AJUNTAMENT DE CAPMANY

ACTA DE LA SESSIÓ DEL PLE DE L'AJUNTAMENT DEL DIA 25 DE JUNY DE 2021

2.- RATIFICAR EL DECRET D'ALCALDIA D'APROVACIÓ DE LES APORTACIONS MUNICIPALS A PRESENTAR EN EL TRÀMIT DE CONSULTA PRÈVIA SOBRE LA VIABILITAT DE L'EMPLAÇAMENT I ABAST DE L'ESTUDI D'IMPACTE AMBIENTAL DEL PROJECTE DE PARC EÒLIC ZEUS (ART. 11 DECRET LLEI 16/2019, DE 26 DE NOVEMBRE)

Imatge 2: Situació del parc eòlic Zeus

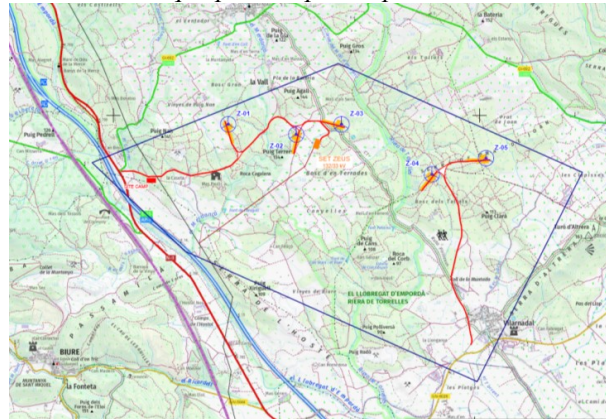
“Vistos els objectius del programa POCTEFA, que coincideixen amb els del Consorci de les Vies Verdes de Girona i així mateix amb els de l'ajuntament de Capmany, es considera que la instal·lació del parc eòlic “Zeus” en el terme municipal de Capmany, Biure, Masarac i Sant Climent Sescebes poden anar en contra dels objectius del territori com serien potenciar la riquesa paisatgística associada a la mobilitat sostenible. Així mateix, la ruta PIRINEXUS® queda totalment afectada pel parc eòlic Zeus com es pot observar en la següent imatge 2 que resulta afectada en **dos trams** dels camins d'interconnexió: un tram de camí que coincideix amb la ruta Pirinexus entre els aerogeneradors Z-02, Z-03 i la SET Zeus 33/132 kV i un altre tram de camí que coincideix amb la ruta Pirinexus des de Vilarnadal (terme municipal de Masarac) fins al Coll de la Muntada (camí intern d'accés als aerogeneradors Z-04 i Z-05).

L'afectació a la ruta en aquests dos trams comportarà la modificació de la seva amplada que passarà a ser segons el projecte de com a mínim 6 metres d'amplada, afectant la singularitat de la ruta, i així mateix, aquests trams es pavimentaran amb asfalt, amb una capa de tot-u artificial de 0,30 m.

Així mateix la **proximitat alarmant tant de l'aerogenerador Z-03** (a molts pocs metres de distància) com de la **SET Zeus 33/132 kV**, de la Ruta Pirinexus, i la seva gran plataforma i talús, fan que la Ruta Pirinexus **perdi tot el seu atractiu pel pas en el terme municipal de Capmany**, preveient-se una caiguda evident dels usuaris de la mateixa, i la conseqüent negativa repercussió econòmica que pot comportar per la zona.
